## 改善箇所説明図

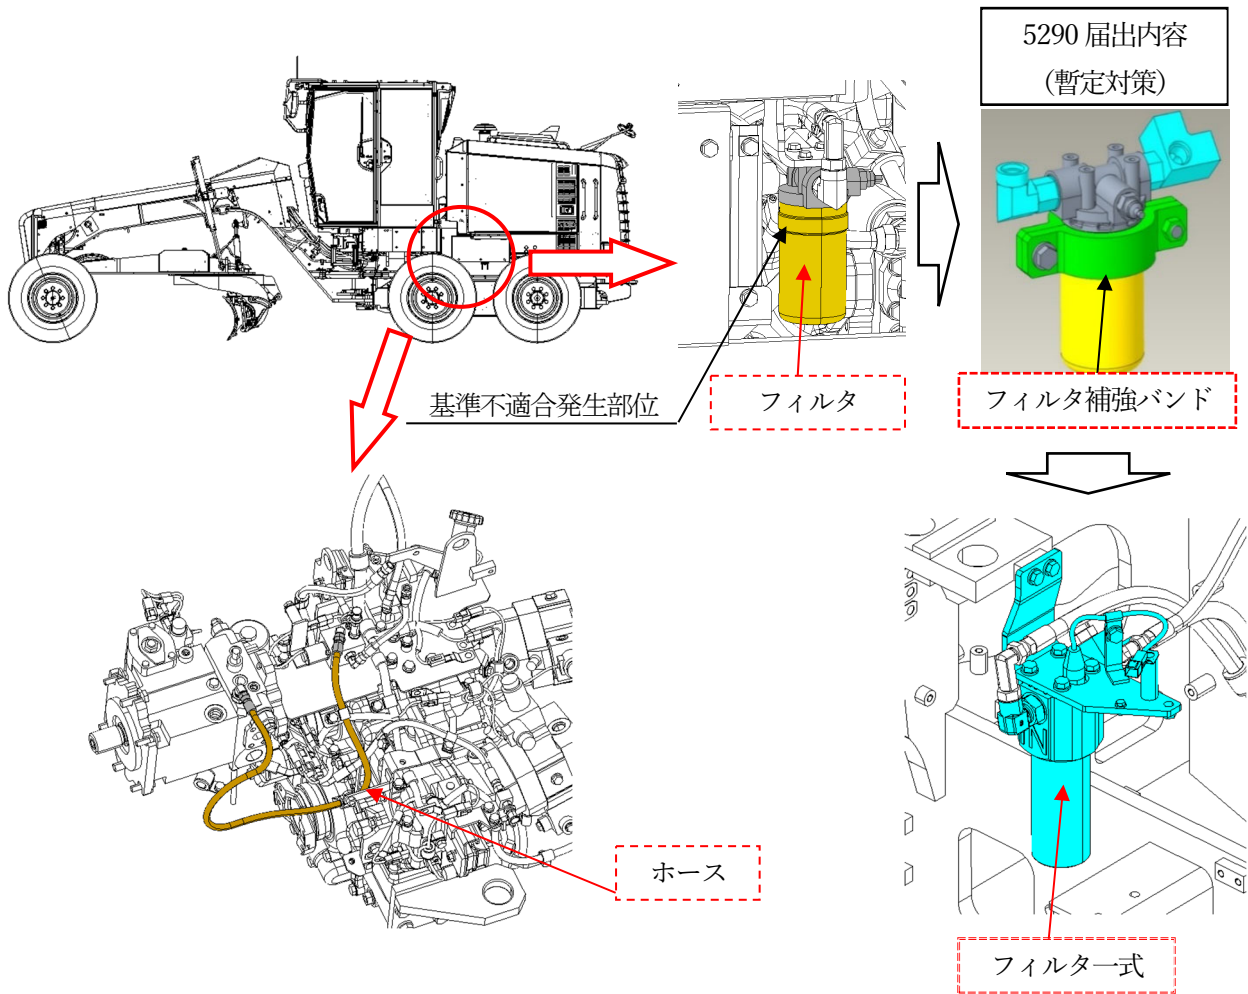
（グレーダにおいて、静油圧変速機のピーク圧の検討が不十分なため、車両が停止する前に前後進切換スイッチを切り換える操作を行うと、油圧回路内に許容圧力を超える圧力がかかる場合がある。そのためそのまま使用を続けると、フィルタが破損して作動油が漏れ、走行不能に至るおそれがある。

- ① コントローラのプログラムを書き換える。
- ② フィルター式を対策品に交換する。
- ③ 一部のホースを対策品に交換する。
- ④ フィルタ変更に伴う取扱説明書を改訂する。

識別:フィルタの形状で識別する。
